Akce: STAVEBNÍ ÚPRAVY OBJEKTU CEJL 61, BRNO - VÝMĚNA ZASTŘEŠENÍ ATRIA II

# VYJÁDŘENÍ KE STAVU STÁVAJÍCÍCH KOMÍNŮ

Dokument číslo: 2019-014-001

Foto 1

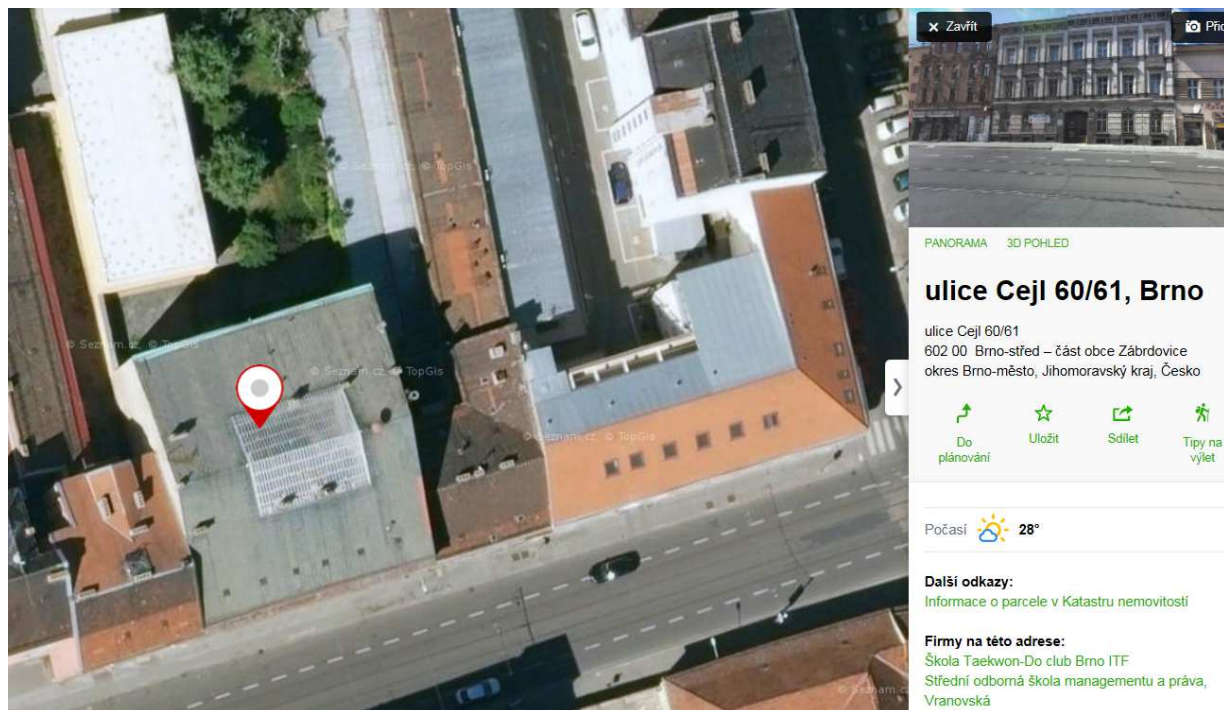
Vyzdívky stěn komínů se drolí, malta vypadává, komínové tělesa jsou částečně prasklá.

Dle poskytnutých fotografií jsou komíny na foto 1 a 2 v havarijním stavu.

Při případné destrukci komíny svou polohou ohrožují veřejně přístupné plochy po stranách budovy.

Doporučuji oba komíny po částech odbourat na výšku cca.200mm nad rovinu střechy.

V případě, že jsou komíny funkční, pak je během navrhovaných stavebních úprav postavit znovu, v případě, že funkční nejsou, pak je během provádění navrhovaných stavebních úprav odbourat až pod střechu a střechu doplnit krytinou.

Při bourání dodržovat požadavky BOZP, hlavně uzavřít volně přístupný prostor (chodník).
